VCR

VR407/78

VR607/78

Códigos Circuito integrado IC3003

(Figura – 1) CIRC INTGR SMD S-80823ANUP com 3 terminais para demais modelos

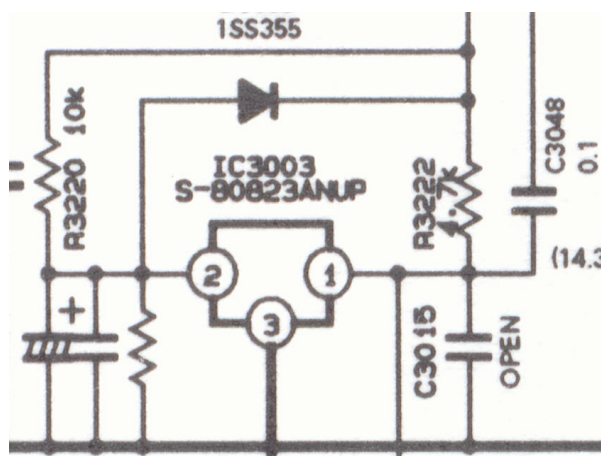
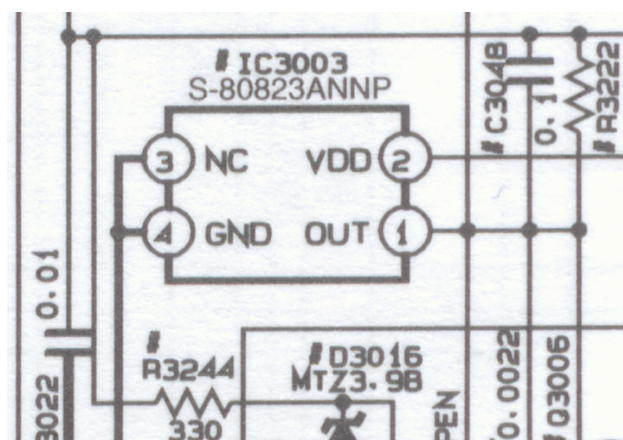
Favor corrigir código posição IC3003 no Service Manual 4806 727 17244 dos modelos VR407/78 e VR607/78 páginas 67 e 70.

| De             | Pinos | Descrição              | Para           | Descrição                | Pinos |
|----------------|-------|------------------------|----------------|--------------------------|-------|
| 4822 209 17515 | 3     | CIRC INTGR S-80823ANUP | 9965 000 07819 | CIRC INTGR S-80823ANNP-W | 4     |
